Respuestas a Consultas N° 1

LICITACIÓN PÚBLICA 04/22 “CONSTRUCCIÓN DE LA AMPLIACIÓN DE LA ESCUELA PROVINCIA DE NEUQUEN”- SAN MARTÍN.

UBICACIÓN: Calle Nacional s/n – Dos Acequias, Dpto. San Martin, Provincia de San Juan

NOMBRE Detalle Banco de Hormigón

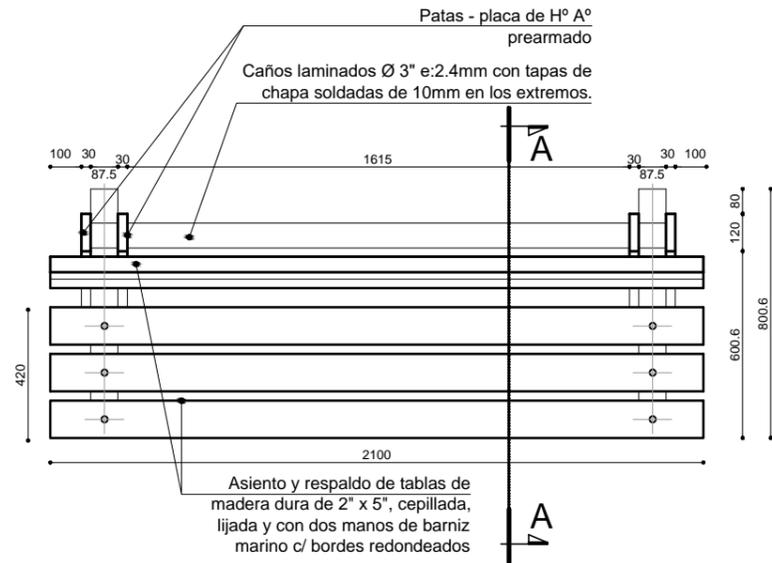
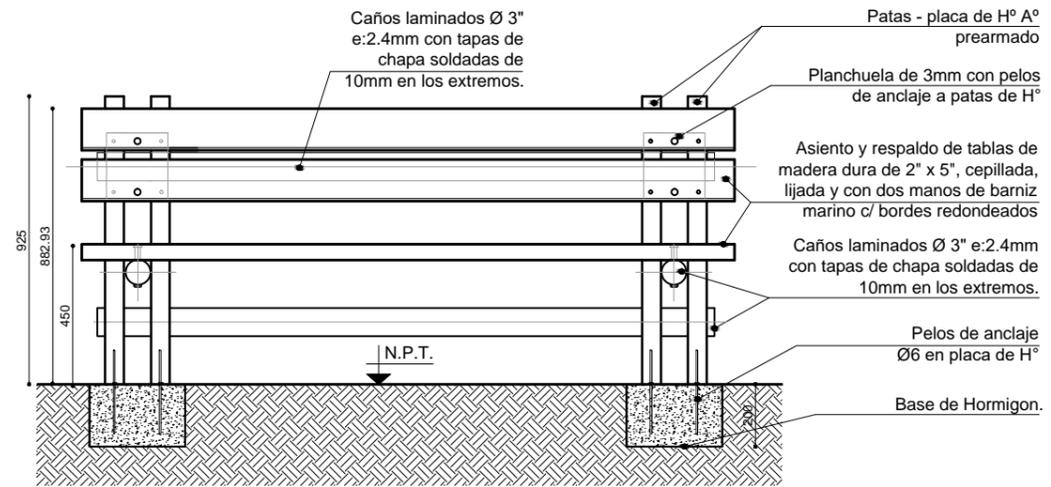
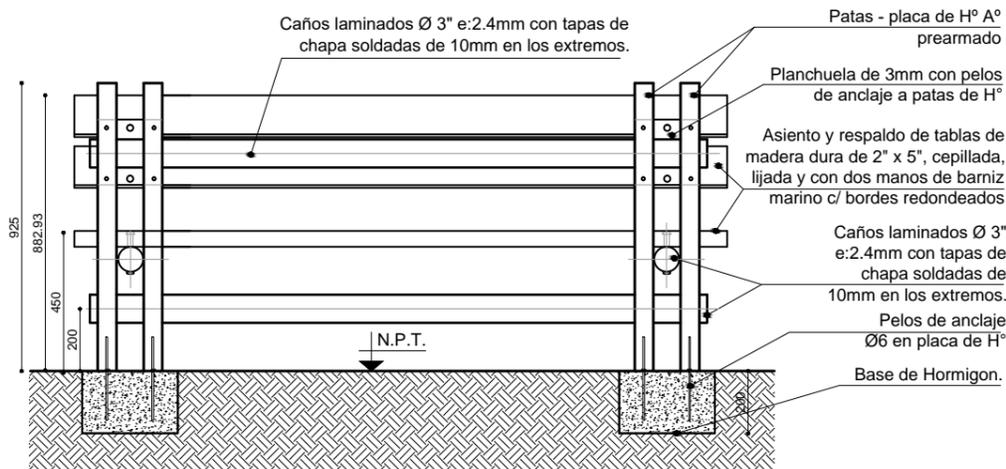
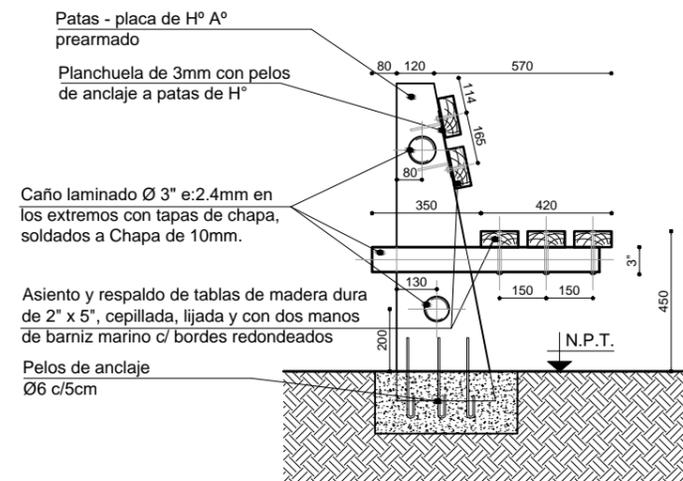
Pregunta 5: En el ítem 22.2.1 Bancos Exteriores, se solicita ficha técnica.

Respuesta Pregunta N° 5: Se adjunta ficha de Bancos Exteriores a continuación. -
